RAPPORT D'ENQUETE

Projet de renforcement de la liaison électrique 200 kV Sardaigne-Corse-Italie dit « SACOI 3 »

Commission d'enquête:

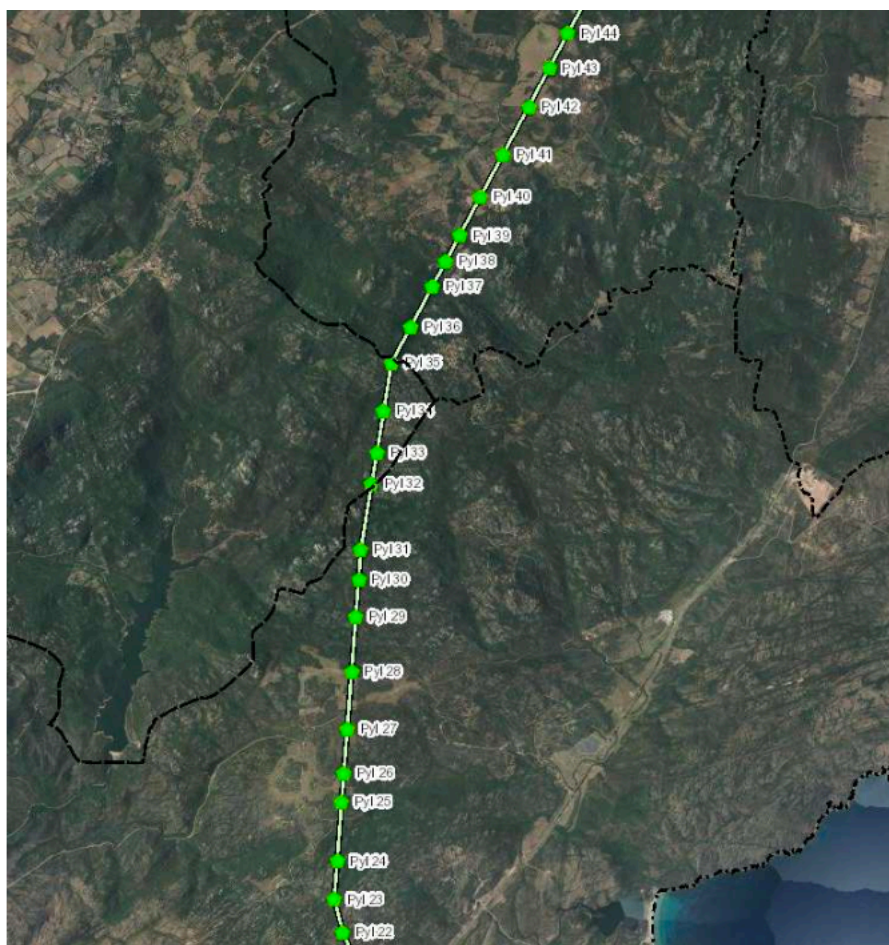
Sur Bonifacio, la commission d'enquête a bien relevé dans le dossier que le déplacement du poste de transition s'avère impossible conformément à l'application de la loi littoral précisant que le poste doit être en continuité d'urbanisation. Cependant, la commission d'enquête se demande si une variante n'aurait pu être envisagée pour amener ce poste dans une zone urbanisée de Bonifacio qui aurait permis un enfouissement plus important des câbles. Une cartographie, permettant un zoom sur le tracé sur la commune, apparaîtrait apporter une réponse plus précise.

La commission ne se satisfait pas de la réponse du maître d'ouvrage. Elle se demande si toutes les options ont été envisagées pour répondre à la demande de la commune de Bonifacio, par ailleurs en démarche OGS, d'enfouir au maximum les pylônes en co-visibilité du site classé. La commission regrette l'absence de détails sur l'impossibilité technique d'enfouissement. Planter un nouveau poste de transition sur la commune de Sotta soumise à la loi Montagne et non la loi Littoral aurait pu être intéressant d'autant que l'article L122-5 du code de l'urbanisme permet de déroger au principe d'extension de l'urbanisation en continuité de l'urbanisation existante pour par exemple des équipements publics incompatibles avec le voisinage des zones habitées, le cas échéant sous réserve de la réalisation d'une étude de discontinuité soumise à la commission départementale compétente en matière de nature, de paysages et de sites.

Réponse du maître d'ouvrage

Au niveau du raccordement entre les câbles sous-marins une solution d'enfouissement de la ligne existante sur environ 1,5 km à proximité de la zone d'atterrage a été envisagée lors de la phase de concertation menée en 2019.

Cette solution si elle permettait de supprimer les quatre premiers pylônes, nécessitait la création d'un nouveau poste de transition pour remplacer le poste existant afin de réaliser la jonction entre la partie souterraine et la partie aérienne de la ligne. La création de ce poste est indispensable et doit se faire à proximité de la ligne existante.

Or, durant l'approfondissement technique et réglementaire du projet, les services de l'Etat ont mis en évidence la non-compatibilité de la construction du poste de transition avec la loi littoral. Cette analyse a été reconfirmée depuis.

La loi littoral s'appliquant à l'ensemble de l'espace traversé par la ligne sur la commune, il n'aurait été envisageable d'implanter le poste de transition que sur la première commune croisée hors loi littoral, soit à partir du 36e pylône qui se situe sur la commune de Sotta, soumise par ailleurs à la loi Montagne.

Cette alternative, qui ne s'inscrivait pas dans l'aire d'Etude définie lors de la concertation Fontaine, dont la faisabilité technique n'était pas avérée, aurait en outre remis en question la viabilité du cadre économique dans lequel s'inscrit le projet.
